Situación actual del tramo subterráneo de la Línea 12.

Extractos de los estudios de ICA 2021 y AECOM 2022

Localización de cárcamos y equipos de bombeo faltantes

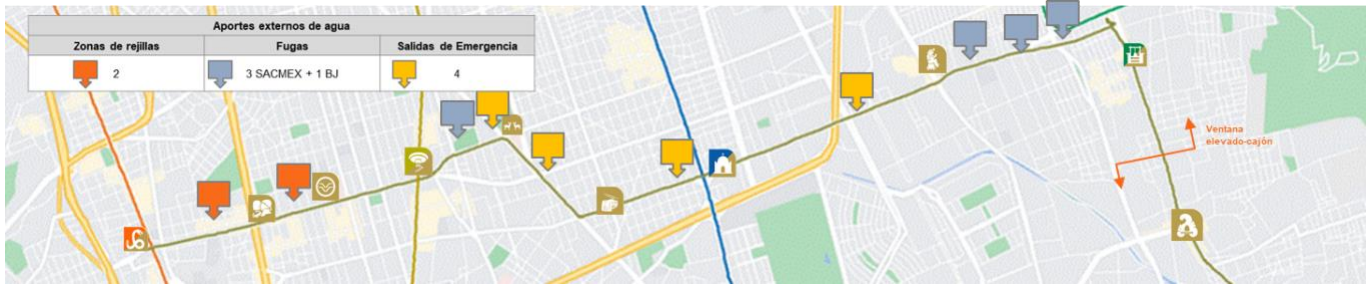
1. Insuficiencia de cárcamos (al menos 6) y necesidad de rectificar las pendientes de tubos dren (AECOM, 2022).
2. Incumplimiento de funcionamiento conforme a diseño de 700 m de drenaje (6%) (AECOM, 2022).

5. Insuficiencia del diseño de los equipos de bombeo ante normativas, recomendación de colocar 2 bombas por cárcamo (AECOM, 2022).
6. Existencia de filtraciones a lo largo de todo el túnel, con 165 “puntos” de aporte mayor (ICA, 2021).

7. Aportes de agua por motivos externos se originan por problemas de diseño o filtraciones mayores del túnel: entradas de agua en salidas de emergencias (2), Rejillas de ventilación (2) y filtraciones (2 tramos) (ICA, 2021).

Frecuencia acumulada de mantenimiento (bateo y aplicación de balasto en tramo subterráneo de L12) y resultados de (Módulo de vía); sobreposición de curvas de radio reducido con aplicación de balasto

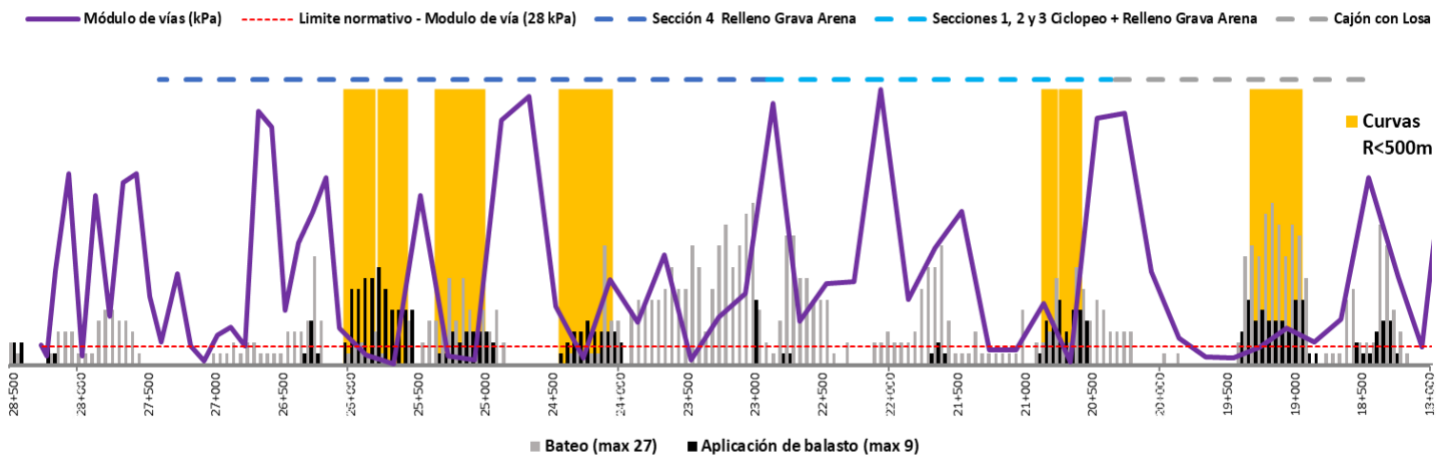
11. Existe humedad por arriba del nivel óptimo en las calas realizadas entre la Estación Ermita y Mixcoac Supervisión de calas ICA, 2021).
12. Los tramos con mayores actividades de mantenimiento asociadas a pérdida de balasto, bateo y alineamiento de vía se presentan en los tramos de curvas de radio reducido.

13. Los estudios de Modulo de vía (PCI, 2022) confirman niveles de rigidez de la vía por debajo de lo aceptado por la norma, en las zonas de curvas de radio reducido, provocando mayores deflexiones al paso de trenes cargados.

Comparación de pruebas de granulometría vs Normativa C4 y zonas fuera del cumplimiento de la norma.

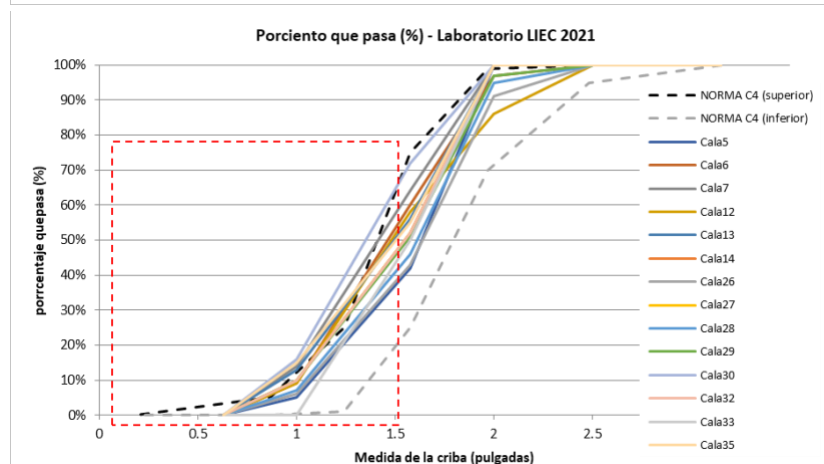
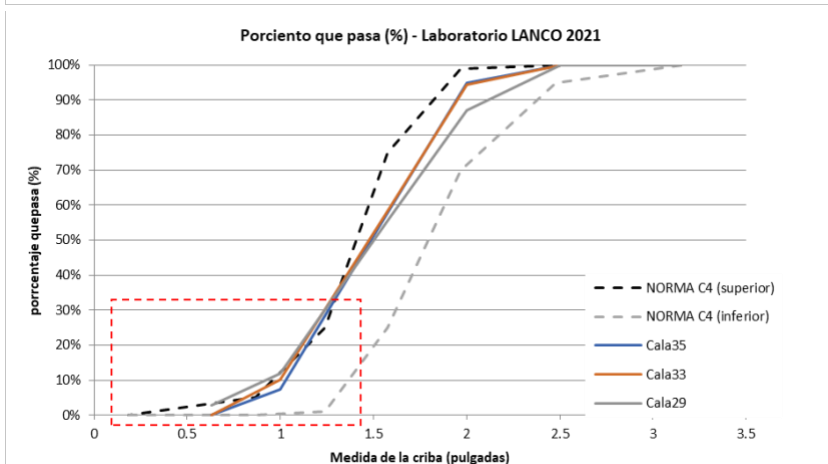
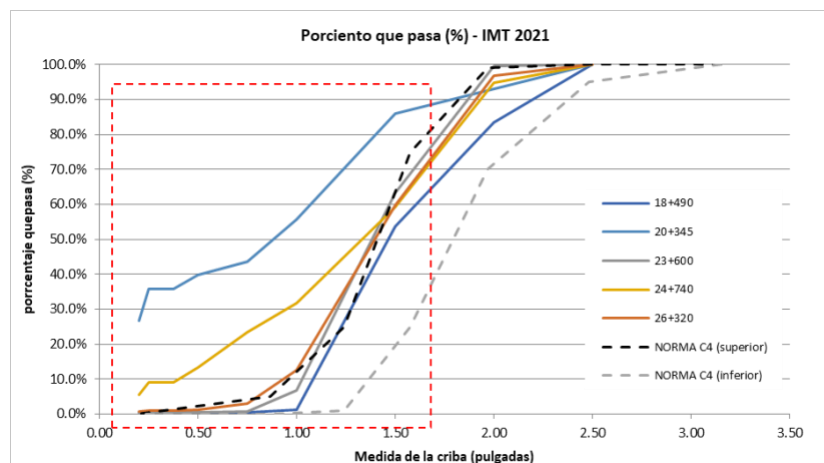
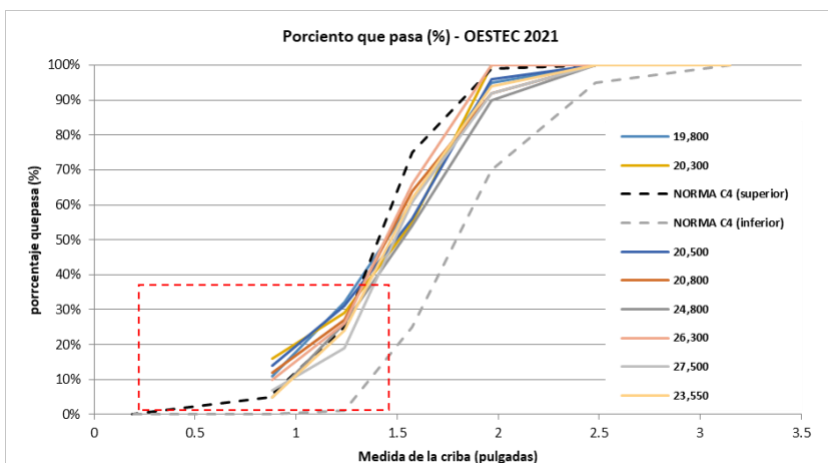
- Las envoltentes punteadas en color negro y gris, muestran el rango granulométrico aceptado.
- Áreas punteadas rojas señalan muestra por arriba del límite permitido para partículas finas o menores a 1 pulgada (curvas punteadas en negro).
- Las pruebas realizadas por el IMT específicamente en las curvas de Mexicalzingo y Eje Central muestran la mayor proporción de finos.

Los 4 laboratorios utilizados revelan finos por arriba de los límites normativos

Consolidado de pruebas de desgaste de Los Ángeles realizadas por IMT, LIEC-ICA, LANCO-ICA.

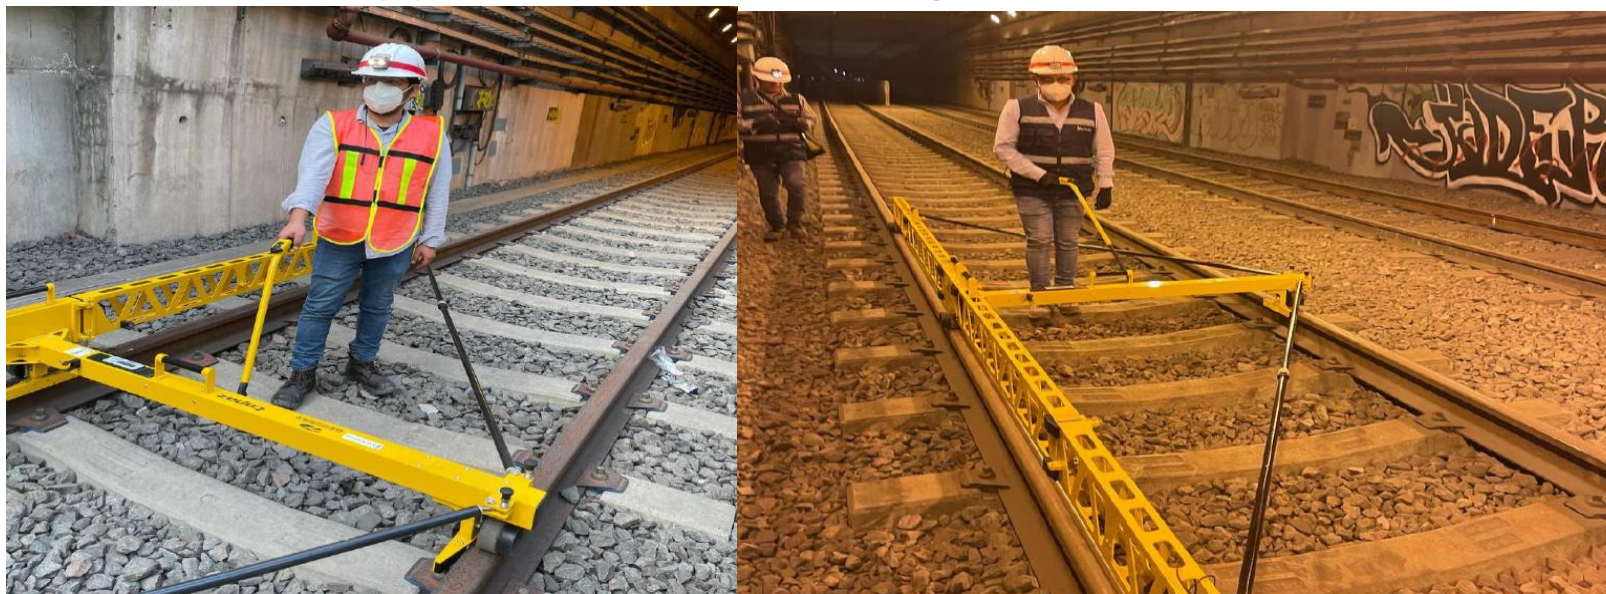
- Cuando se analizan las pruebas de 2011 presentadas por ICA, se observan valores de la prueba de Desgaste de los Ángeles por arriba de la tolerancia máxima normativa.

11% de las muestras no pasaron el límite establecido de Desgaste de los Ángeles
